DETERMINAZIONE DEL DIRIGENTE SERVIZIO VIA/VINCA 4 dicembre 2024, n. 820

[ID VIP 12978] - Parco eolico denominato "LAMA CUPA", costituito da 14 aerogeneratori di potenza nominale pari a 7 MW, per una potenza complessiva di 98 MW, ricadente nei Comuni di Acquaviva delle Fonti (BA), Gioia del Colle (BA), Sammichele di Bari (BA) e Casamassima (BA), con annesso sistema di accumulo da 30 MW e incluse le opportune opere di connessione alla RTN.
Istanza per il rilascio del Provvedimento di VIA statale ex art. 23 del D.lgs. n. 152/2006 e ss.mm.ii.
Proponente: ACCIONA ENERGIA GLOBAL ITALIA S.R.L.

Relazione tecnica a supporto dell'istruttoria sul progetto
ID_VIP 12978

Tipologia di progetto: Impianto Eolico
Potenza: 98 MW
Ubicazione: Comuni di Acquaviva delle Fonti (BA), Gioia del Colle (BA), Sammichele di Bari (BA) e Casamassima (BA).
Proponente: Acciona Energia Global Italia S.r.l.

Fig. 03 – Aree non idonee - Fonte wms SIT Puglia

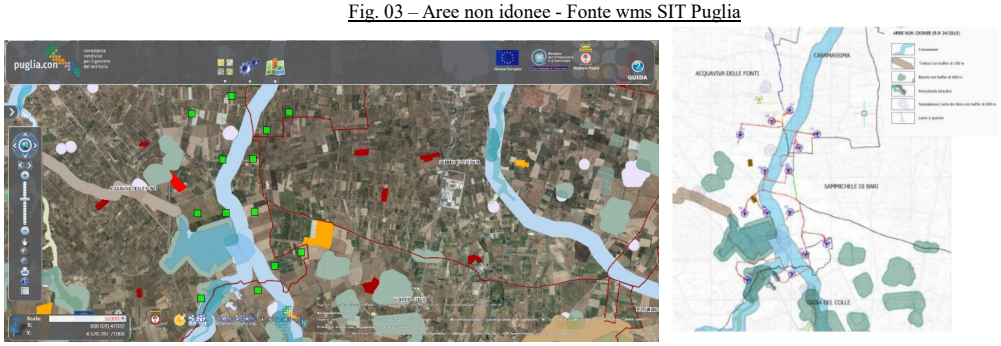
Dall'analisi della cartografia delle ***aree non idonee*** ai sensi del regolamento regionale n. 24 del 2010 (http://www.sit.puglia.it), Fig. 03, emerge che:

- Le aree delle 14 torri proposte **non ricadono** tra quelle indicate come ***non idonee.***

Tuttavia si rilevano interferenze con le piazzole permanenti e di montaggio, queste ultime sono dichiarate dal proponente come opere temporanee.

Fig. 04 - Mappatura delle Aree Idonee D.L. 199/2021 e s.m.i.

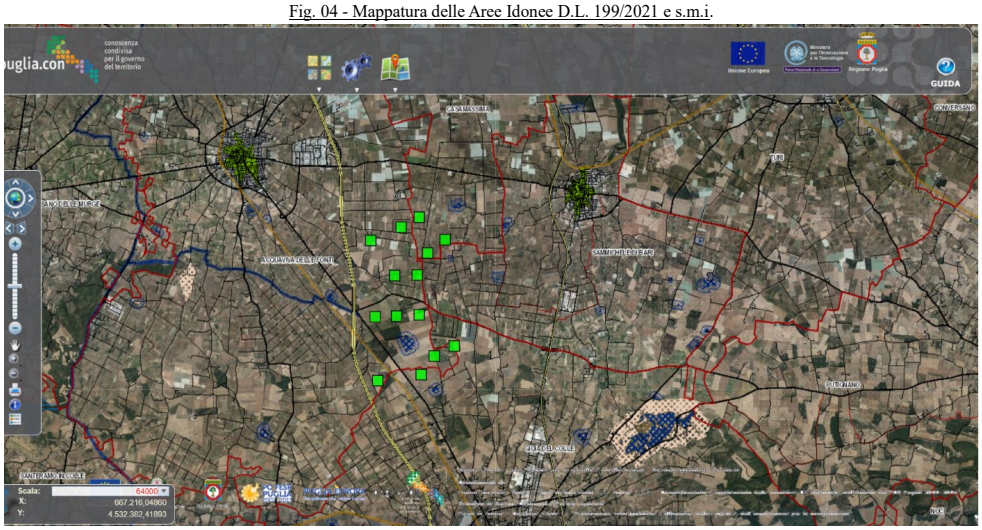
lett. c-quater) In riferimento alla lett. c quater le torri in progetto interessate nella fascia di rispetto dei beni sottoposti a tutela ai sensi della II parte o dell'art.136 del medesimo decreto (3.000,00 metri per gli impianti eolici) si pongono come segue Fig. 04:

- **non ricadono** nella perimetrazione di alcun decreto di dichiarazione di notevole interesse pubblico ai sensi dell'art. 136 (Immobili e aree di notevole interesse pubblico) del D.lgs. 42/2004 - Codice dei beni culturali e del paesaggio;
- **non ricadono** nella perimetrazione di aree di cui all'art. 142 (Aree tutelate per legge) del Codice;

Mentre **ricadono** nella fascia di rispetto dei 3.000,00 m dei beni sottoposti a vincoli ai sensi della II parte o dell'art.136 del medesimo decreto:

- **N. 92 - Regio Tratturello Curtomartino –** Classe **A –** (Santeramo in Colle - Acquaviva delle Fonti) - Non reintegrato con fascia 30 m.

Tuttavia, si rileva che il rispetto della distanza di 3.000,00 metri, intesi come puro limite metrico normativo, non impedisce il notevole impatto paesaggistico dell'impianto on-shore con siti tutelati di primaria importanza posti appena oltre i 3.000, 00 metri, quali:

Quindi con riferimento al D.lgs. 199/21 art. 20 co.8 e modificate dall'art 47 del DL n. 13 del 2023, ora Legge n. 41/23, si rileva da questa istruttoria che il progetto **non ricade** in ***aree idonee***.
